Modulo per la presentazione delle osservazioni per i piani/programmi/progetti sottoposti a procedimenti di valutazione ambientale di competenza statale

ID: Codice procedura (ID_VIP/ID_MATTM):10844

Impianto per la produzione di energia elettrica da fonte eolica, costituito da 6 aerogeneratori della potenza complessiva di 37,2 MW, un sistema di accumulo da 25 MW e relative opere connesse in località "Rempillo" nel comune di Pitigliano (GR).

TESTO DELLE OSSERVAZIONI

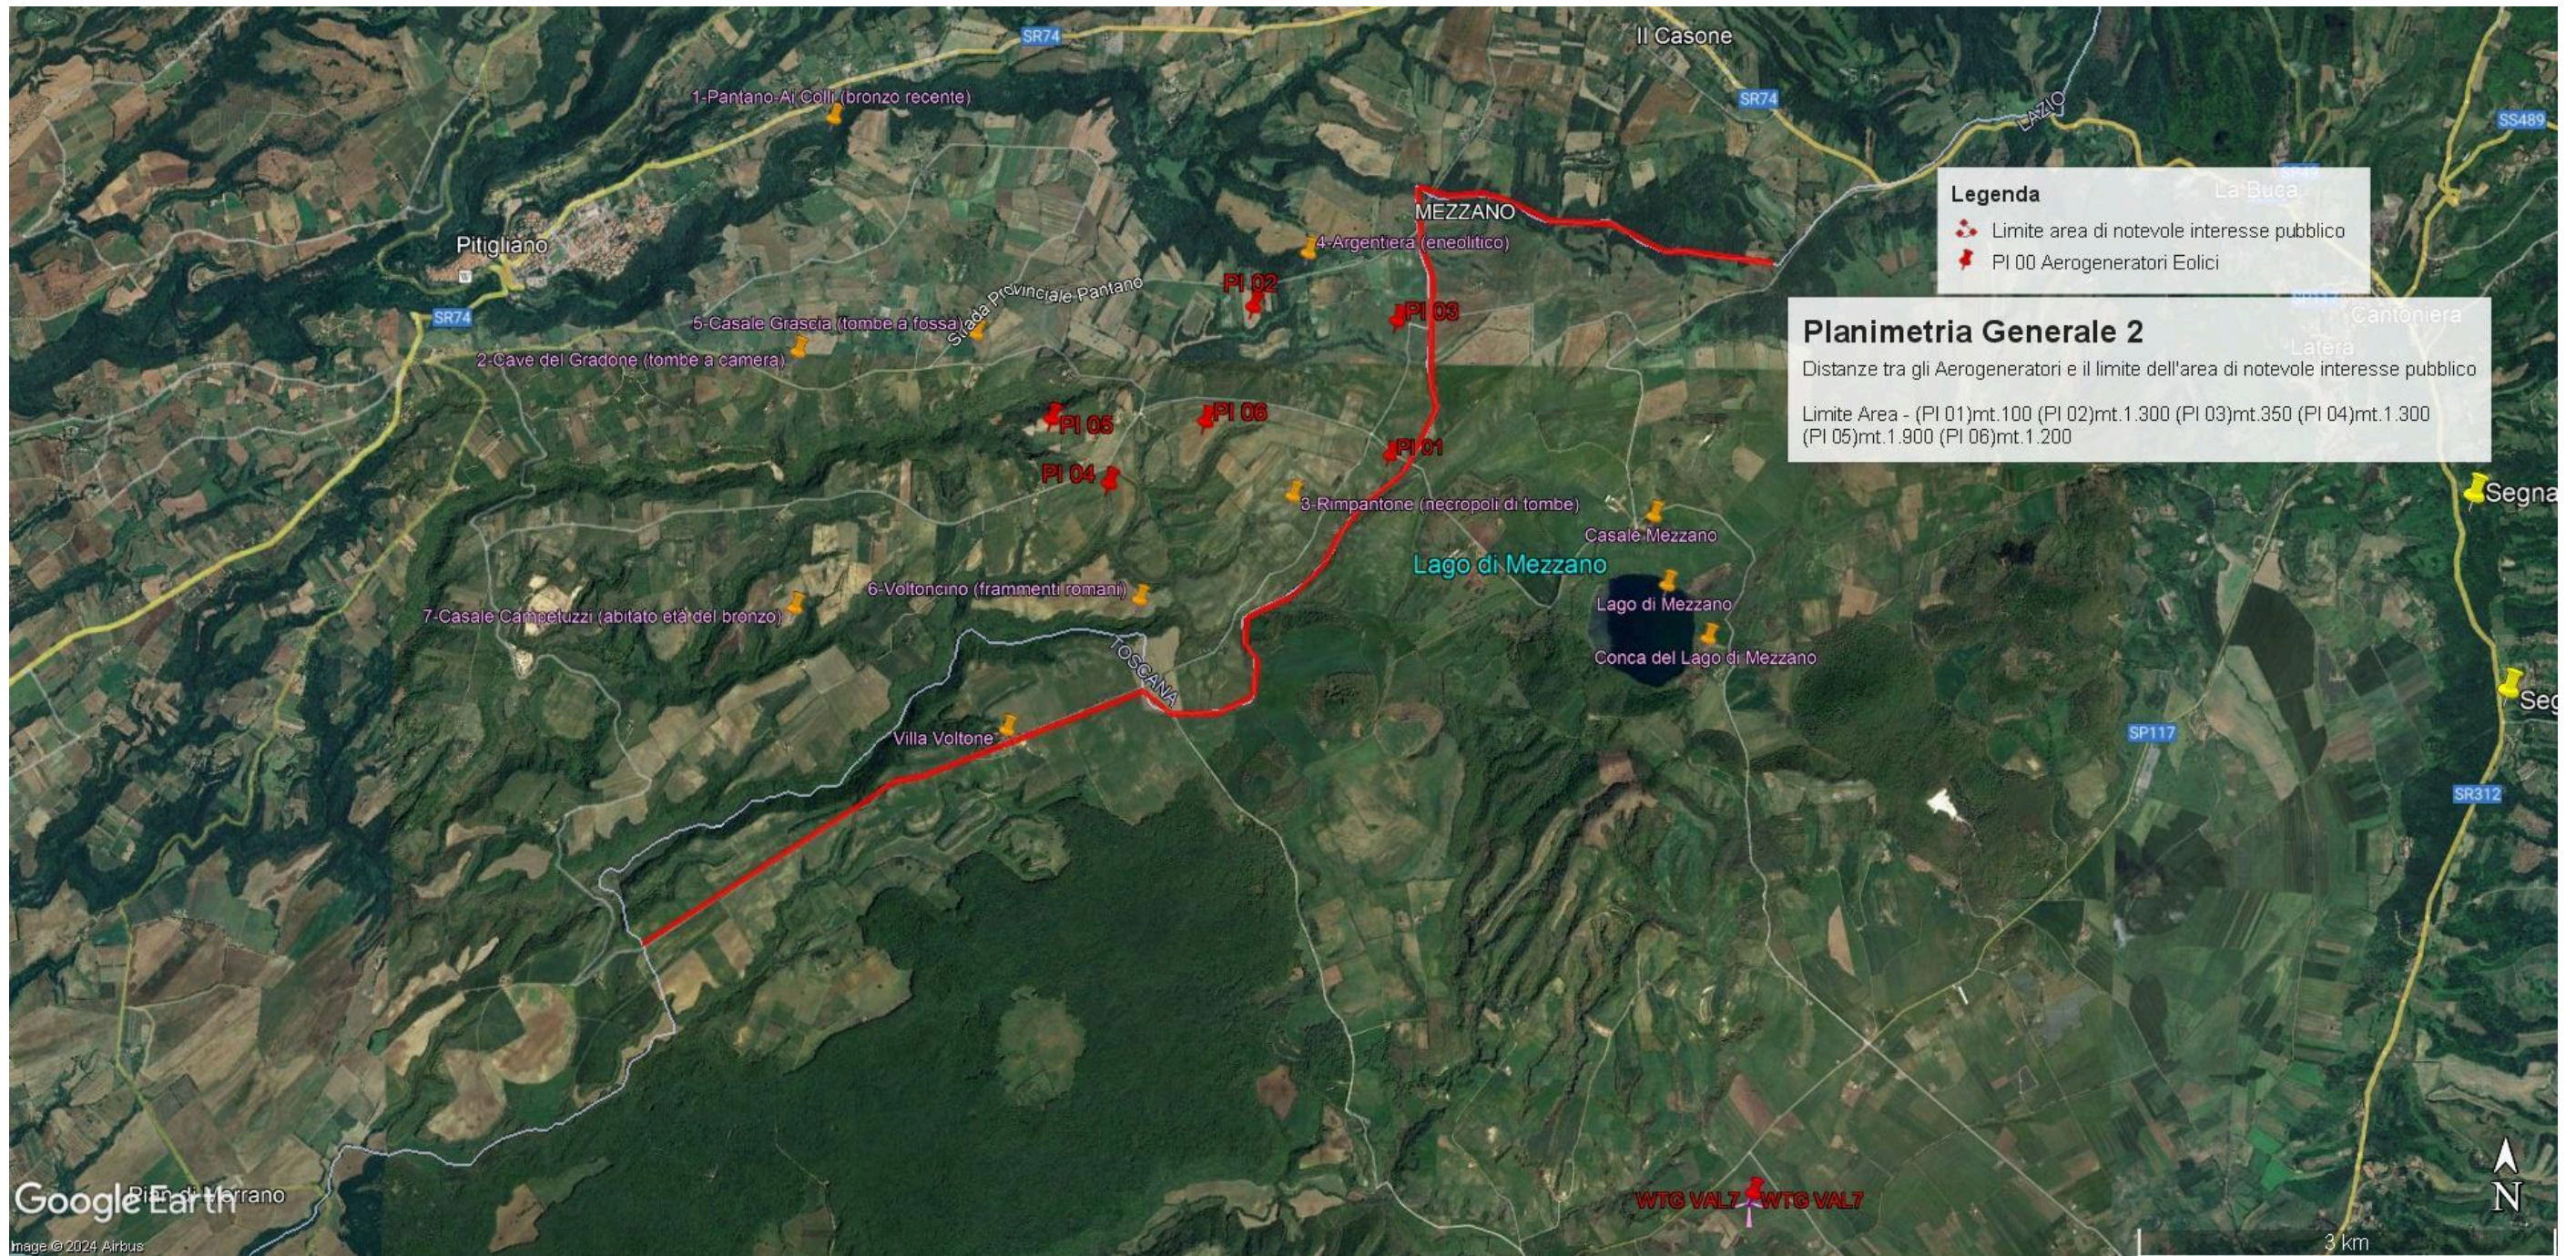
- 1) **OSSERVAZIONE N. 1 : AREA dell'IMPIANTO EOLICO NON IDONEA ai sensi dell'art. 20 com. 8 lettera c quater del Decreto Legislativo n. 199/2021 e ss.mm.ii.**
- 2)
- 3) **PREMESSA: Normative e Giurisprudenza amministrativa.**

In sintesi, visti l’art. 20 comma 8 lettera c) quater del D.Lgs n 199/2021 e le Linee guida nazionali appena citate, considerato l’enorme impatto dell’impianto eolico industriale denominato “Rempillo” sulla zona paesaggistica di notevole interesse pubblico ben individuata nelle immagini n.1 e n. 2 e sui Beni Culturali evidenziati nell’ immagine n. 3 dell’Allegato alle presenti Osservazioni, per la collocazione delle pale P04 e P05 direttamente all’interno del perimetro di un’area archeologica e per gli impatti anche sull’area intermedia e vasta dei pregiati territori laziali della Tuscia settentrionale e in particolare di quelli del pitiglianese ricco di emergenze agricole, naturalistiche, storiche e archeologiche del periodo etrusco ma non solo, si chiede che venga negata l’autorizzazione all’ insediamento dell’impianto eolico denominato “Rempillo”.

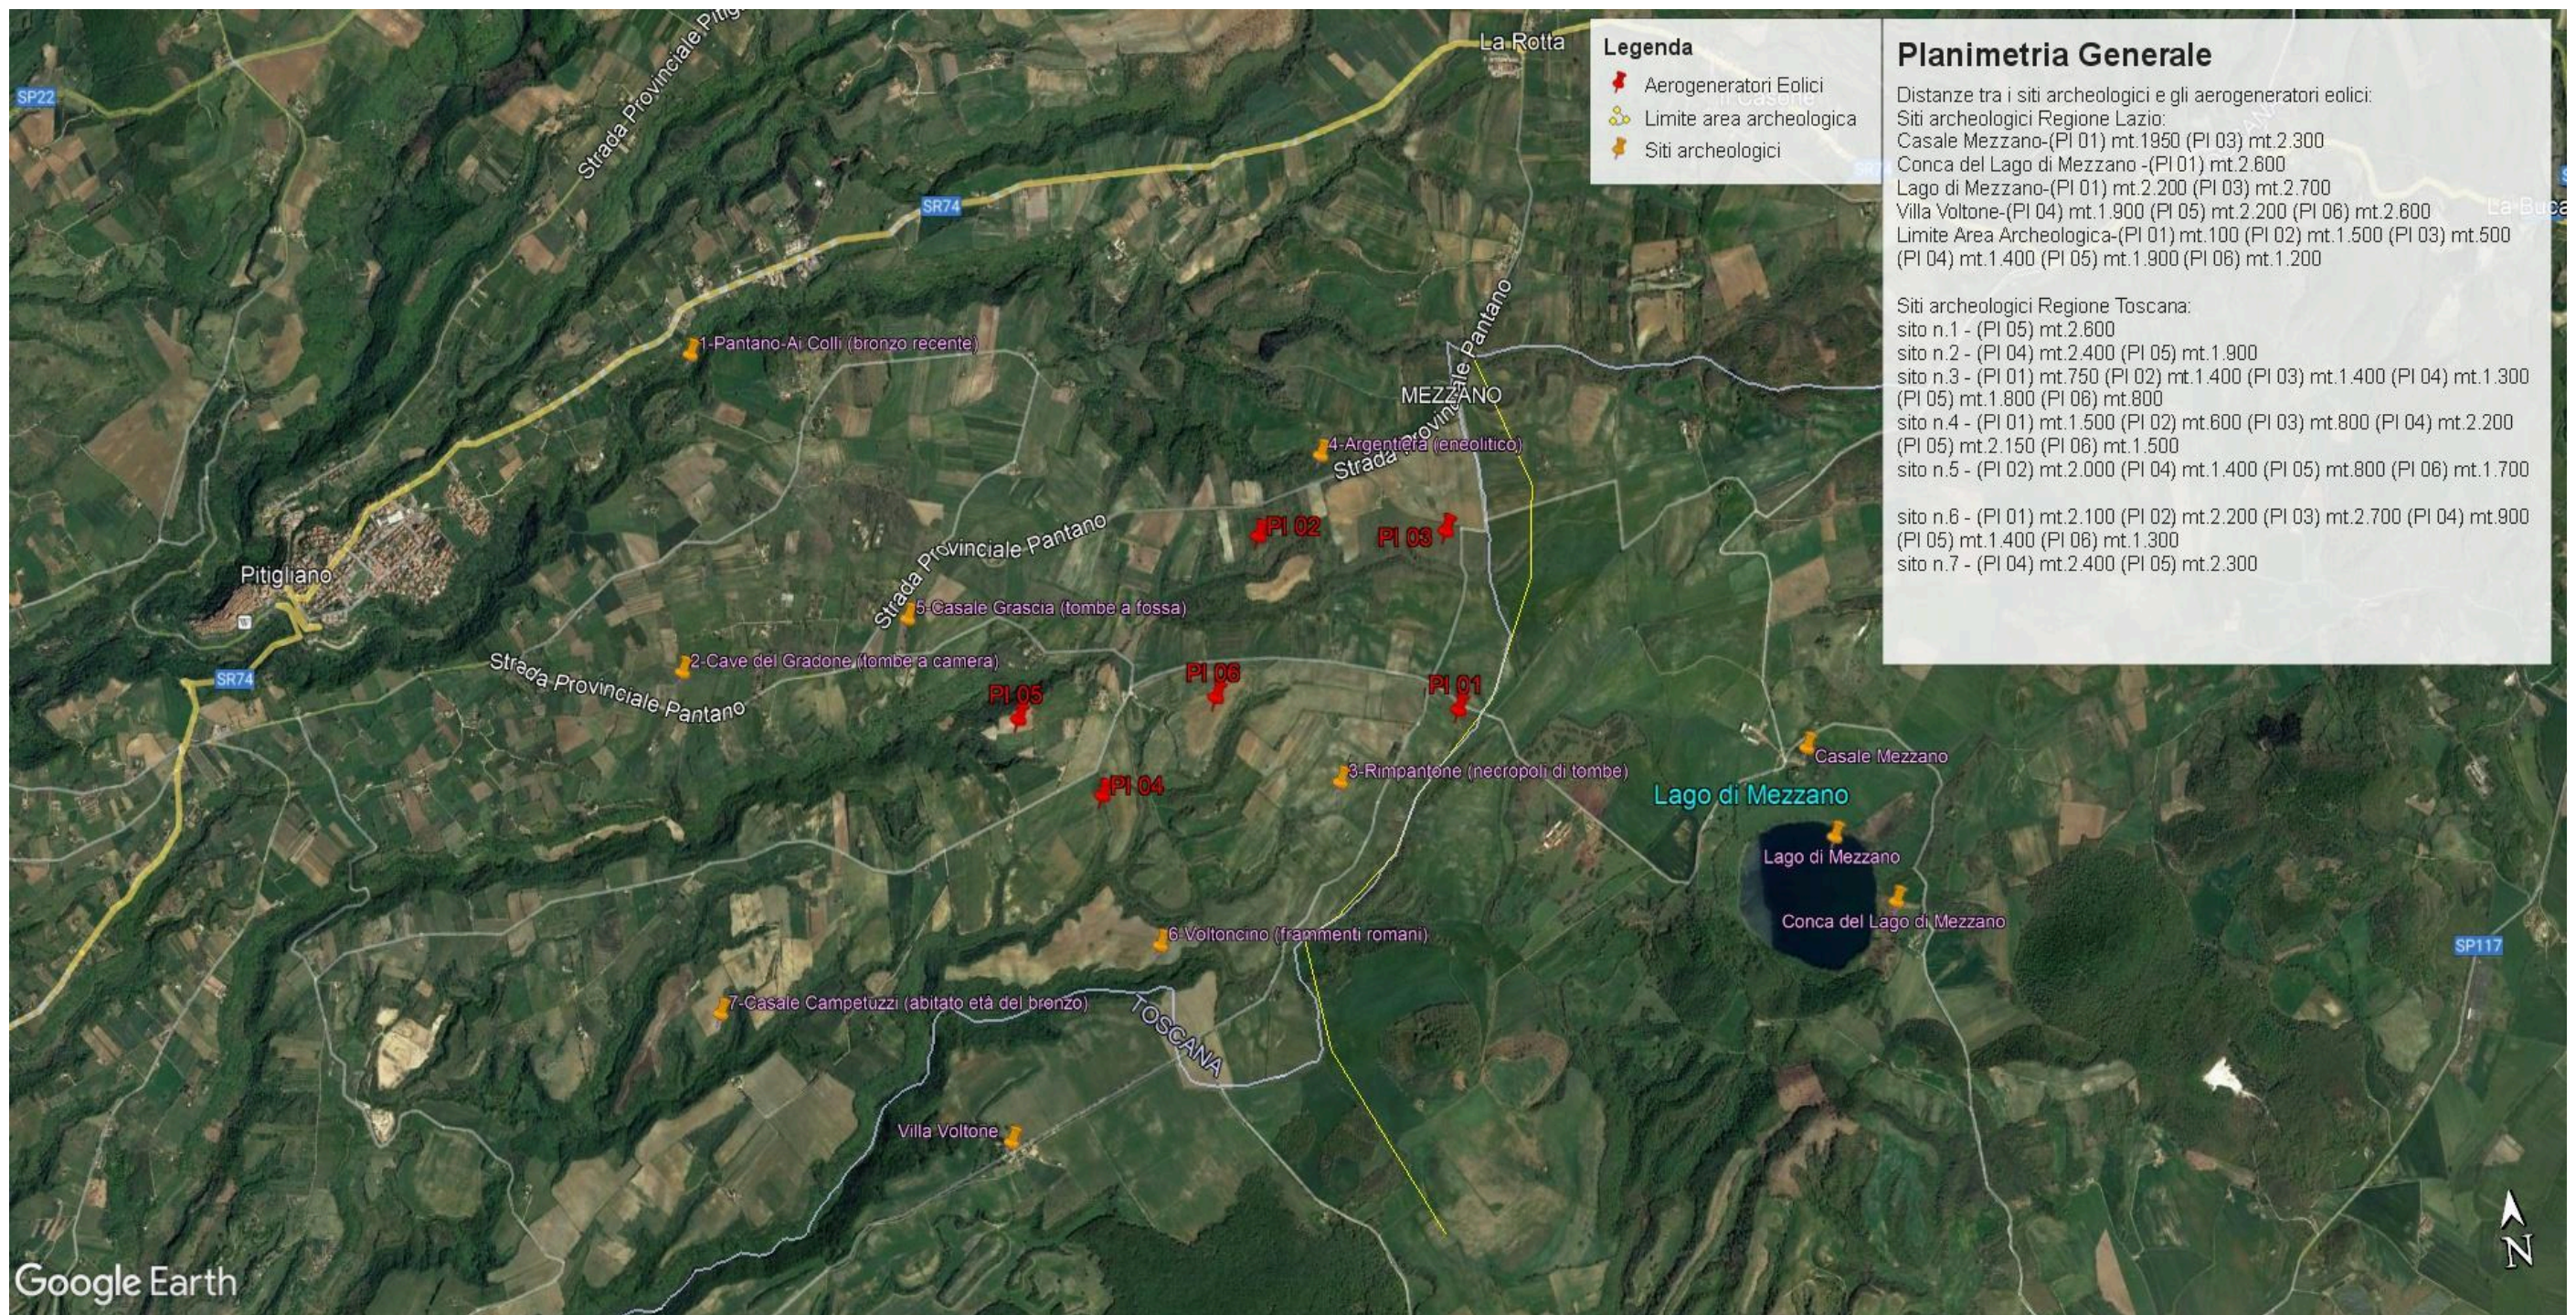
Inoltre, la zona in cui insisterebbe l’impianto eolico industriale Rempillo è compresa nelle fasce di rispetto di 3 km di diversi beni archeologici tutelati dalla parte II del Codice dei Beni Culturali (vedi Allegato, immagine n. 3). Inoltre le pale P04 e P05 ricadono all’interno di un’area archeologica che la Proponente vorrebbe cancellare per il semplice fatto che non è riportata nel documento regionale ma nel documento provinciale come meglio dettagliato nell’Osservazione n. 5. Alla luce di quanto documentato appare chiaro quindi che la collocazione dell’impianto non ha tenuto conto alcuno dei vincoli dell’area nella quale è stato progettato e l’inserimento dell’impianto eolico nel paesaggio e sul territorio non è corretto (Allegato IV delle Linee guida nazionali di cui al D.M dello Sviluppo economico del 10.09.2010).

- h) Le zone di interesse archeologico evidenziate nell'immagine n. 3 a cui si aggiungono anche l'importante abitato protostorico di Sorgenti della Nova e Ruderii del Castello altomedioevale che si trovano a circa 4 km dalle aree in cui è stato progettato l'impianto eolico industriale. Poco più lontano i resti del castello medioevale “Morroneccio”. Nell'area vasta le preziose necropoli eneolitiche (Poggi Alti) ed etrusche di Pitigliano, Sovana e Sorano.

Immagine n. 5 Intervisibilità degli impianti eolici della provincia di Viterbo anche in quella di Grosseto, in particolare nel pitiglianese.

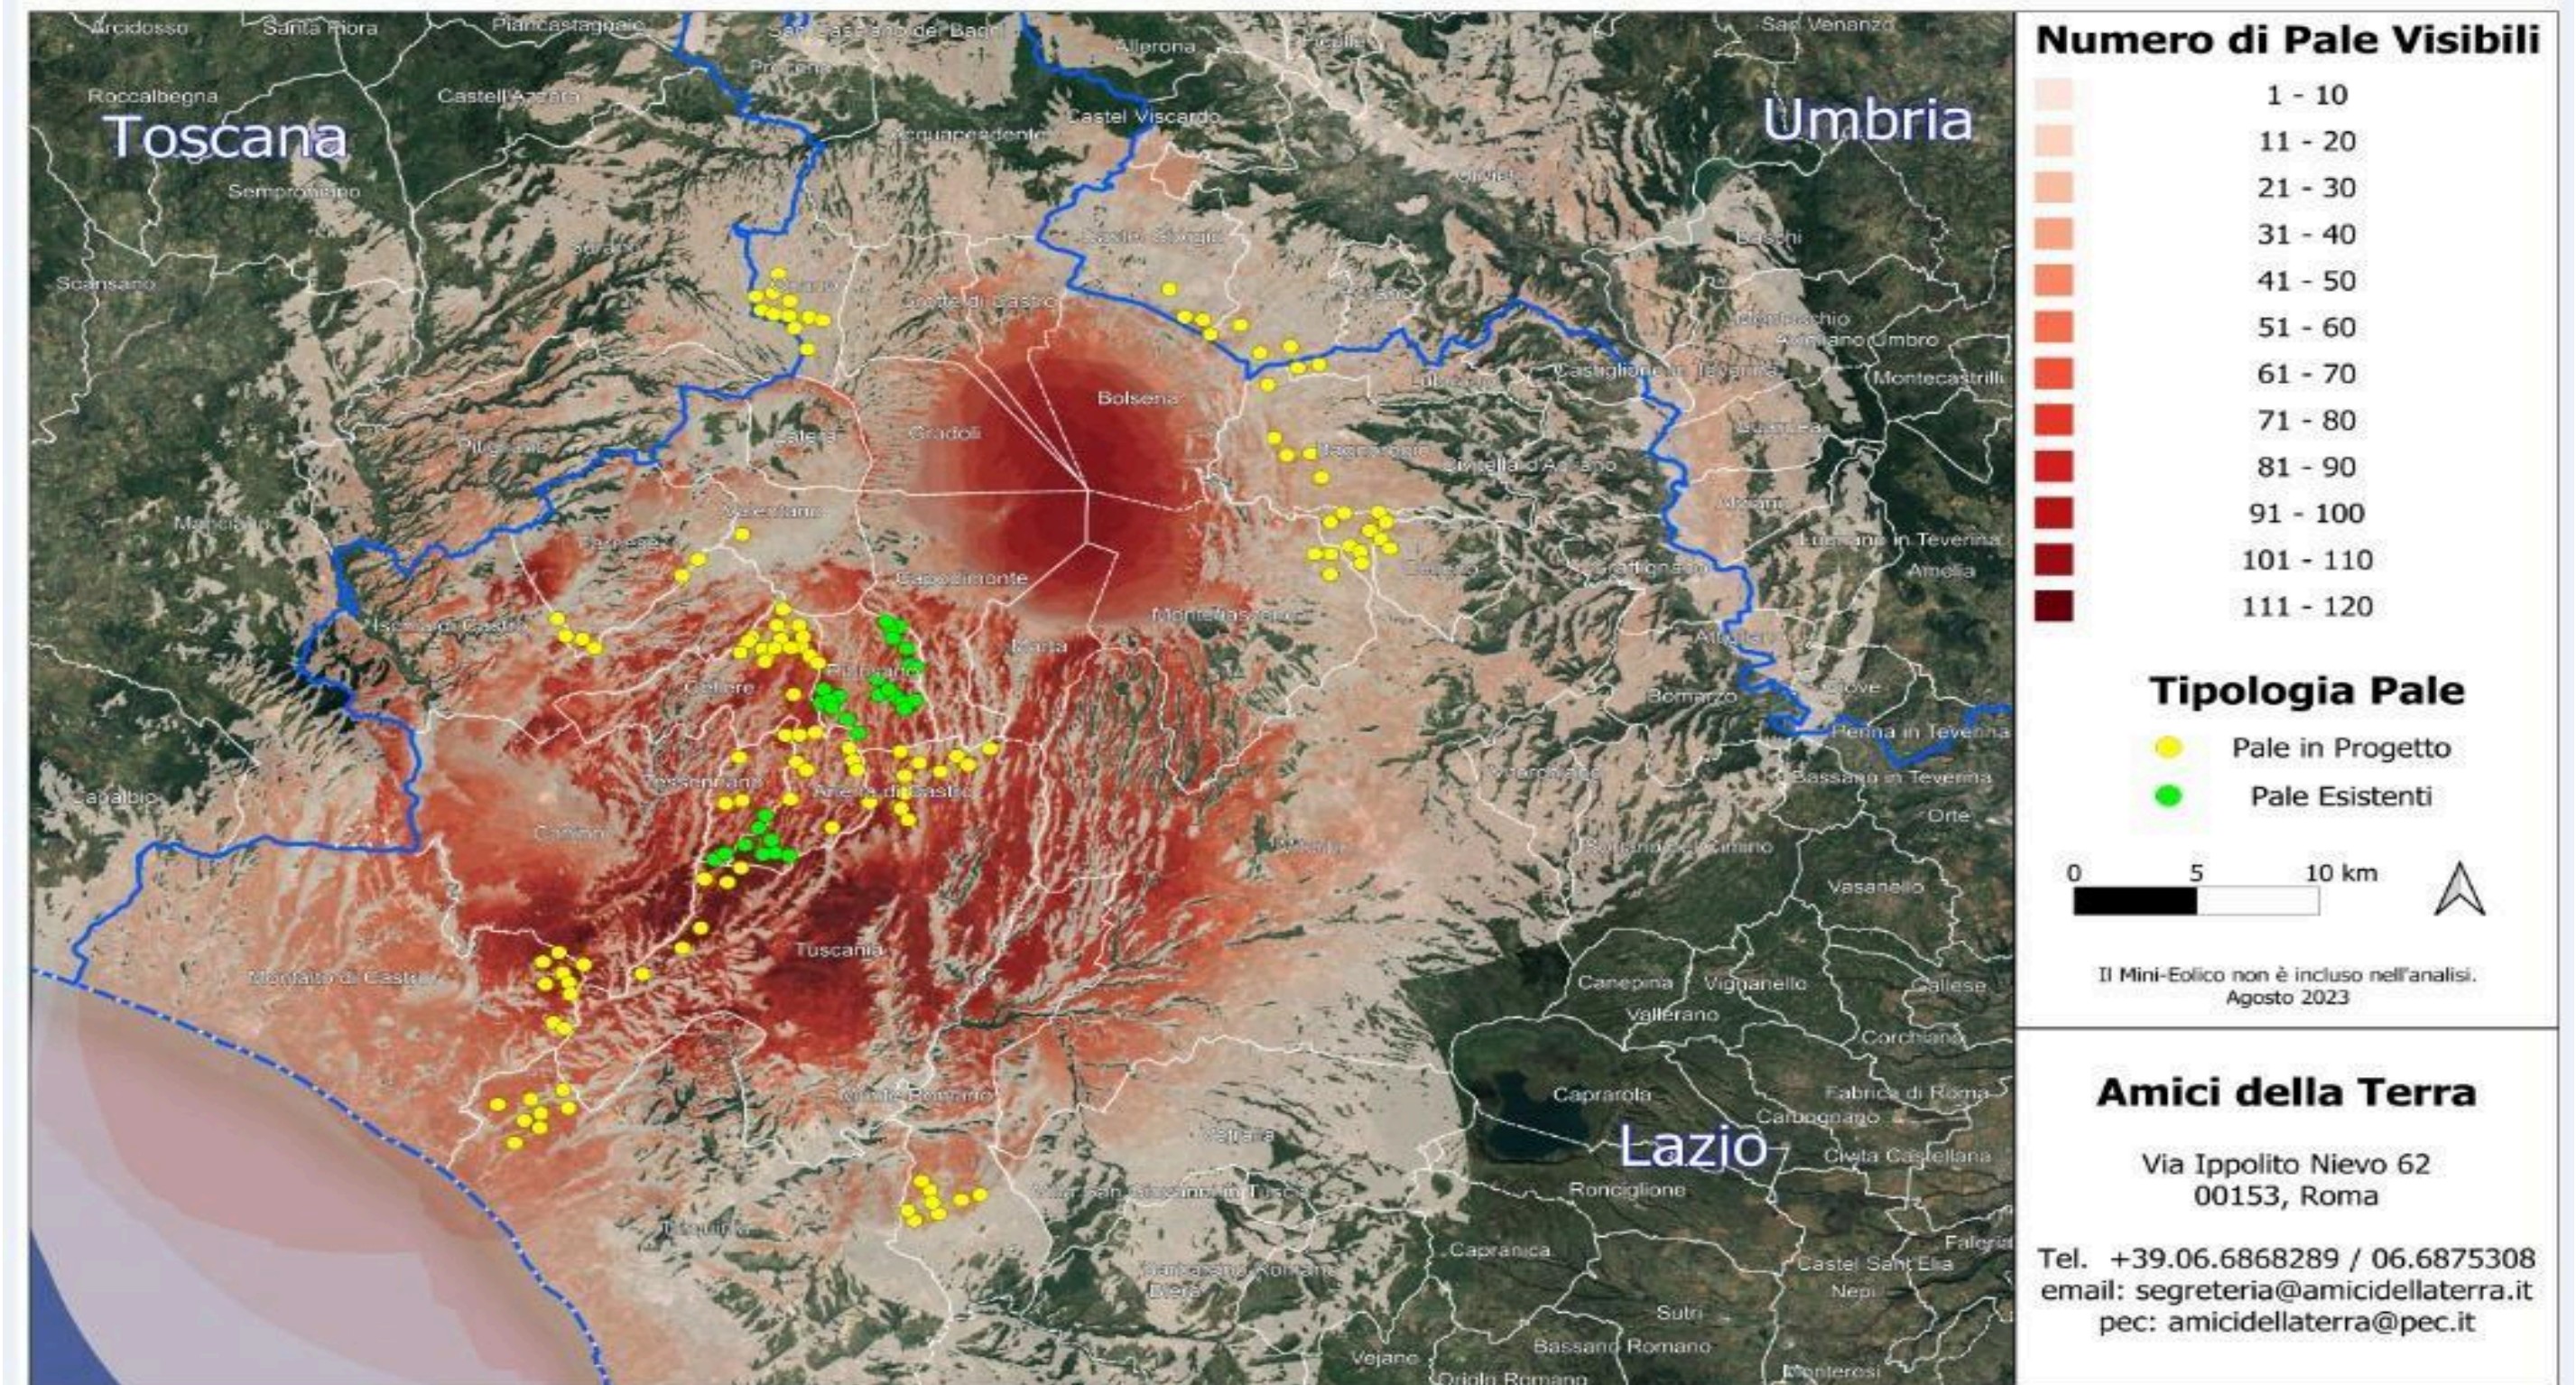
Quindi anche la Regione come Ente deputato dalla normativa nazionale a legiferare sulle aree idonee e non idonee si è espressa riguardo al fatto che abbia assolto ai doveri e alle quote stabilite dal PNIEC e in ambito regionale la provincia di Viterbo è stata quella con il più alto tasso di impianti FER tra tutte e quindi ormai satura ed il cumulo degli impianti FER installati, autorizzati e in progetto rappresenta una elevata criticità per la sostenibilità ambientale di ulteriori eventuali iniziative. L'impianto eolico " Rempillo" pur essendo "esterno al confine provinciale e regionale ma nelle sue immediate vicinanze (a soli 100 metri i primi due aerogeneratori) oltre ad impattare sul territorio e sulle economie di tre Comuni del Lazio (Farnese, Valentano e Latera) si trova nelle fasce di rispetto dei Beni di notevole interesse pubblico come si è evidenziate nelle Osservazioni nn. 1 e 2 e crea anche degli impatti negativi anche sui beni naturalistici come verrà dettagliato nell'Osservazione n. 4. Inoltre andrebbe a sommarsi al già enorme cumulo di impianti eolici e fotovoltaici e geotermici che già creano una elevata criticità ambientale nella provincia di Viterbo e interferiscono anche con il territorio toscano come si può vedere dalle immagini nn. 4 e 5 dell'Allegato n. 1.
